**RE: NY E18 GJENNOM KRÅKSTAD – FYLKESMANNENS FRAFALL AV
INNSIGELSE ER UGYLDIG (REF 10/1805-74 20255/12)**

**RE: SAK – NY E18 GJENNOM KRÅKSTAD I SKI KOMMUNE – VILKÅR FOR Å
TREKKE INNSIGELSER MOT NY E18**

Notat vedrørende fjelltunnel på E18 gjennom Glenneområdet

Mulig plassering av tunnel i fjell under Gienneområdet

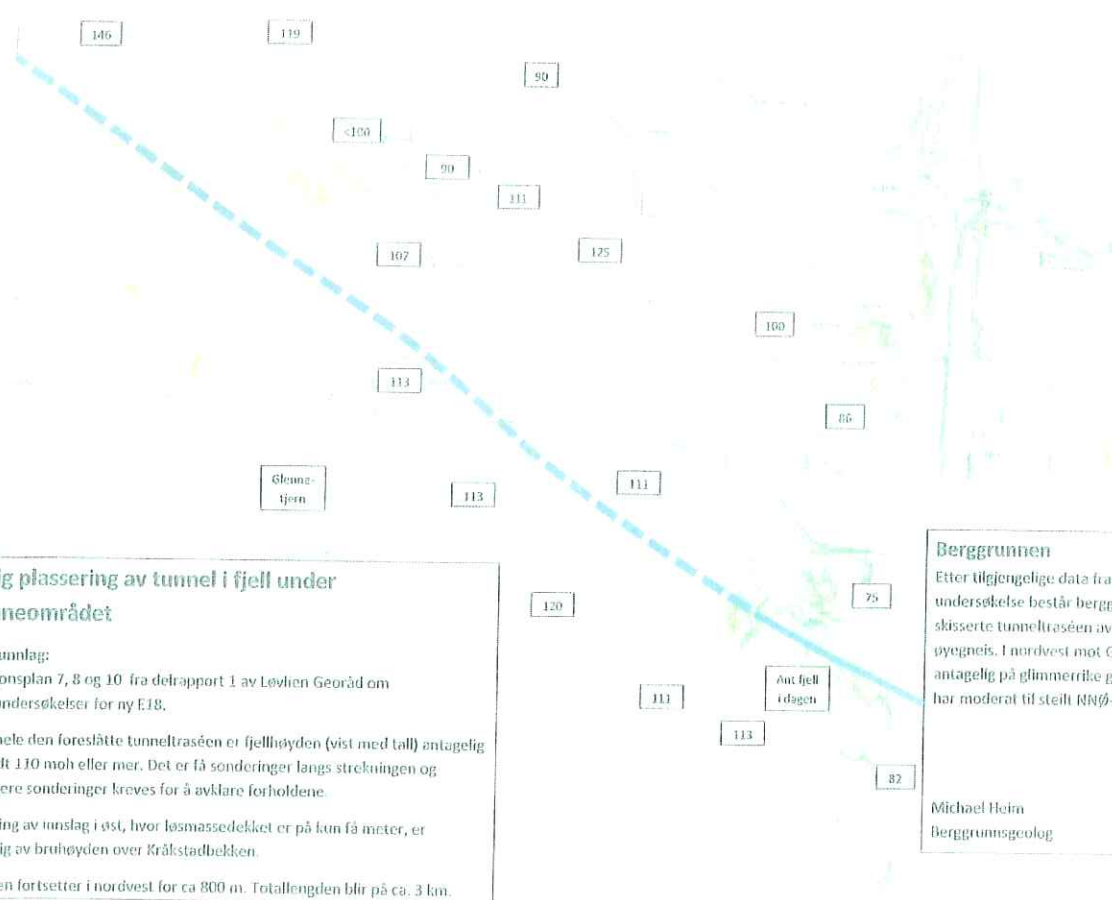
Langs hele den foreslåtte tunneltraséen er fjellhøyden (vist med tall) antagelig på rundt 110 moh eller mer. Det er få sonderinger langs strekningen og ytterligere sonderinger kreves for å avklare forholdene.

Plassering av innslag i øst, hvor løsmassedeckket er på kun få meter, er avhengig av bruhøyden over Kråkstadbekken.

Tunnelen fortsetter i nordvest for ca 800 m. Total lengden blir på ca. 3 km.

Etter tilgjengelige data fra Norges geologiske undersøkelse består berggrunnen langs den skisserte tunneltraséen av granittisk gneis dels øyegneis. I nordvest mot Gyteland treffer man antagelig på glimmerrike gneiser. Bergartene har moderat til steilt NNØ-fallende foliasjon.
